PIELIKUMI

1. pielikums. **Institūciju sniegtie nosacījumi un informācija.**
2. pielikums. **Ziņojums par institūciju sniegto nosacījumu ievērošanu.**
3. pielikums. **Sabiedrības iepazīstināšanas laikā saņemtie institūciju atzinumi.**
4. pielikums. **Ziņojums par institūciju atzinumiem.**
5. pielikums. **Ziņojums par sabiedrības iepazīstināšanas laikā saņemtajiem priekšlikumiem un komentāriem.**
6. pielikums. **02.02.2017. Sabiedrības iepazīstināšanas sanāksmes protokols.**
7. pielikums. **Ģeotehniskā izpēte.**
8. pielikums. **Grunts un gruntsūdens piesārņojuma novērtējums.**
9. pielikums. **Aptaujas rezultāti par centralizēto kanalizācijas un ūdens apgādes sistēmu Dārziņu apkaimē.**

### **Par Dārziņu apkaimes publiskās infrastruktūras attīstības tematiskā plānojuma izstrādi**

**Pielikums Nr. 1**

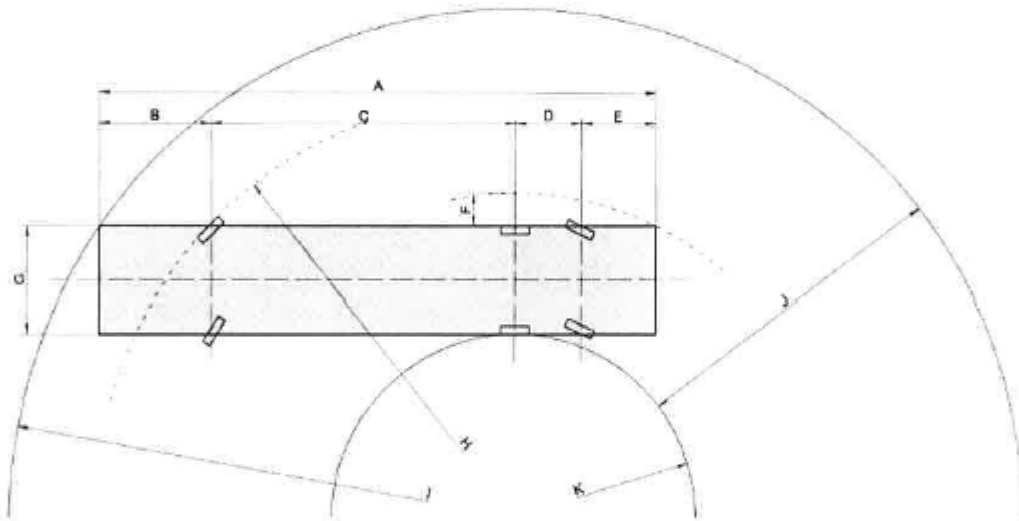
8. ielās ar esošo un plānoto autobusu satiksmi krustojumu projektēšana (pa autobusu kustības virzienu) veicama, ievērojot autobusu gabarīta izmērus un pagrieziena manevra veikšanai nepieciešamo minimālo rādiusu (Pielikums Nr.1), nepieciešamības gadījumā paredzot krustojumu paplašināšanu.
